女川2号機 新規基準適合に直接関連しない改造/修理工事一覧

女川 2 号機 E11-F008A, B 改造工事  
に伴う工事計画認可申請の扱いについて

女川 2 号機 低圧炉心スプレイ系ポンプ電動機更新工事  
に伴う工事計画認可申請の扱いについて

女川 2 号機 無停電交流電源用静止型無停電電源装置の更新工事  
に伴う工事計画認可申請の扱いについて

工事計画認可申請	第4-3-1-4-1図
女川原子力発電所 第2号機	
名称	E11-F008A,B 構造図
東北電力株式会社

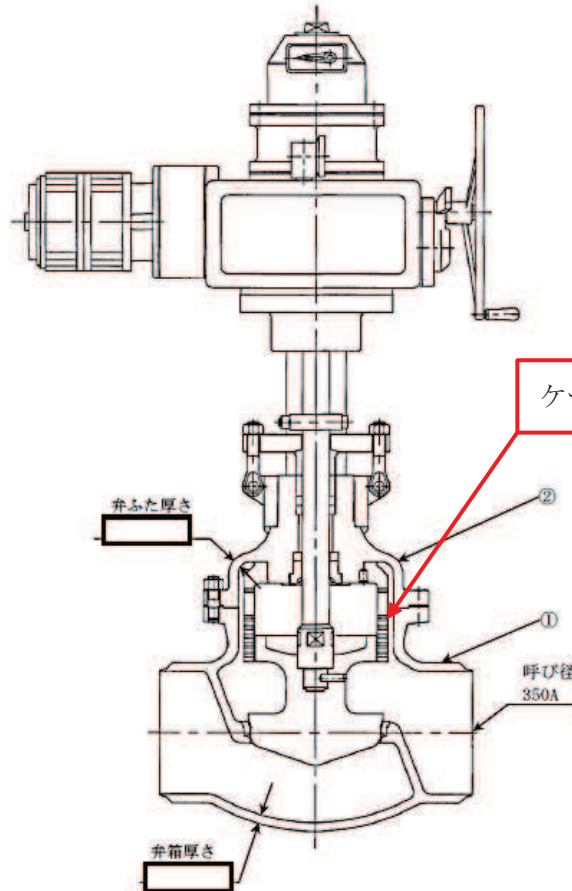
本工事は、弁の低開度領域の運転でも自励振動が発生しないよう、弁の構造をケージガイド（弁体の周囲を籠状の構造でガイドする）形状に構造変更する。

ケージガイド構造へ変更することで、変更となる点は以下のとおりである（添付資料 1～4 参照）。

- (1) 主要寸法 改造前：弁ふた厚さ [mm]   
改造後：弁ふた厚さ [mm]

本工事は、既設の E11-F008A, B をケージガイド構造へ変更することにより、主要寸法のうち、弁ふた厚さが変更となる。

3.6.2 低圧炉心スプレイ系  
(1) ポンプ (常設)

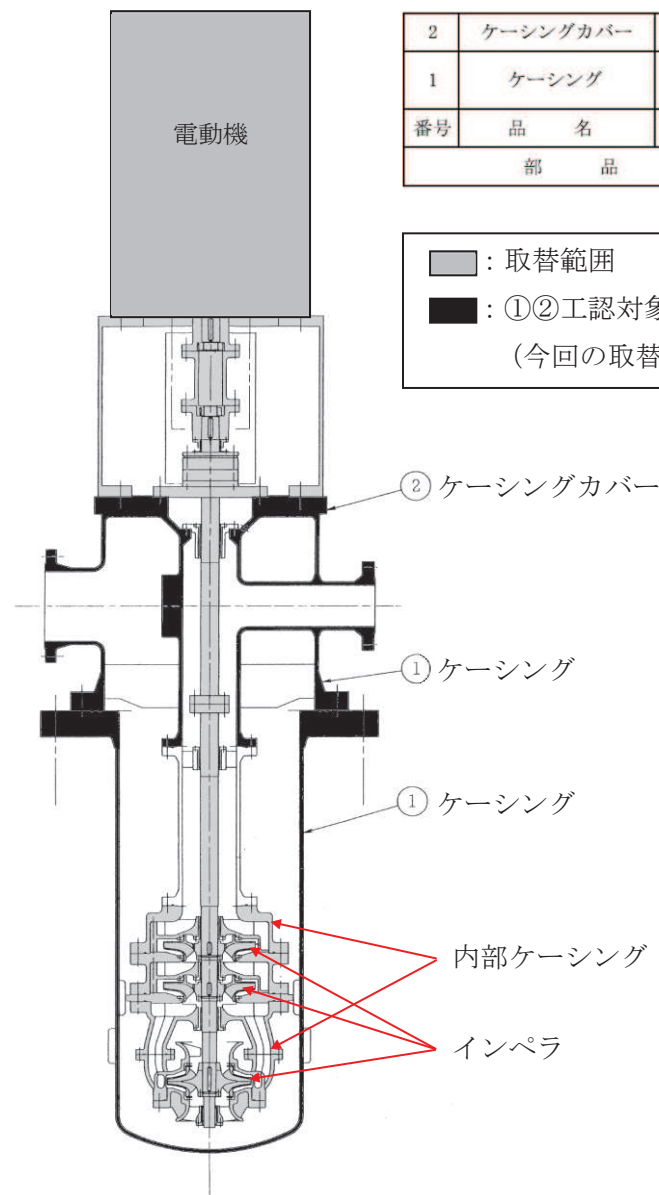
上記電動機取替に伴い、工認要目表記載事項である「原動機の出力」が変更となる。（添付資料 1～4 参照）。

変更前：880kW

変更後：1000kW

名称	女川原子力発電所 第2号機 制御棒構造図 (ハジケ板型)
社名	東北電力株式会社

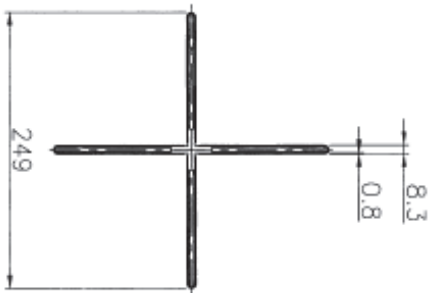
本工事は、制御棒（ハフニウム板）を廃止するものである。本工事に伴い以下の工認要目表の記載事項が変更となる。

- (1) 種類 : 工事前 十字形  
: 工事後 廃止
- (2) 組成 : 工事前 ハフニウム板（純度 95%以上）  
: 工事後 廃止
- (3) 主要寸法
- a. シース厚さ : 工事前  (  \*1 )  
: 工事後 廃止
- b. 落下速度リミッタ外径 : 工事前  mm  
: 工事後 廃止
